Konsesjonssøknad Fritzøe kraftverk (NVE sak. 201905790-4)

Kommentar til innkomne høringsuttalelser

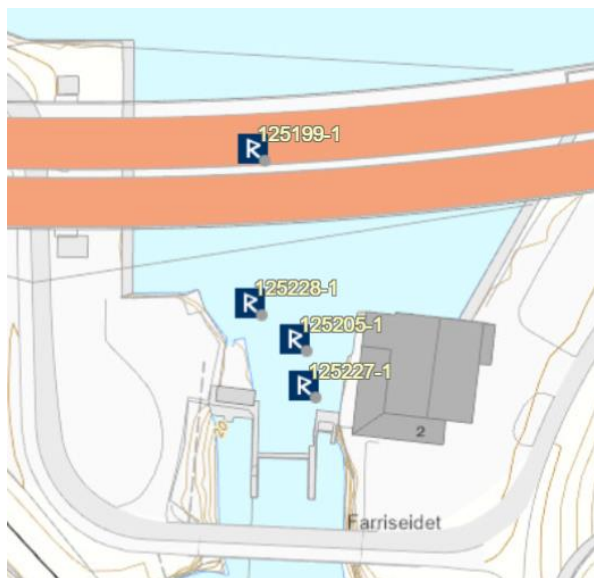
Kulturarv- automatisk fredete kulturminner: Fylkeskommunen gjør oppmerksom på at selv om det i søknaden korrekt er beskrevet at det ikke er registrert noen automatisk fredete kulturminner nedstrøms demningen, så er det flere registrerte kulturminner i vannet like nord for demningen (se kartutsnittet under fra Askeladden).

Fritzøe Energi vil henlede oppmerksomhet på at spesielt de 3 registrerte kulturminnene rett oppstrøms dammen vil kunne bli berørt dersom kraftverket pålegges å bygge om inntaket på en måte som innebærer etablering av en fangdam og å skråstille og senke varegrinden.
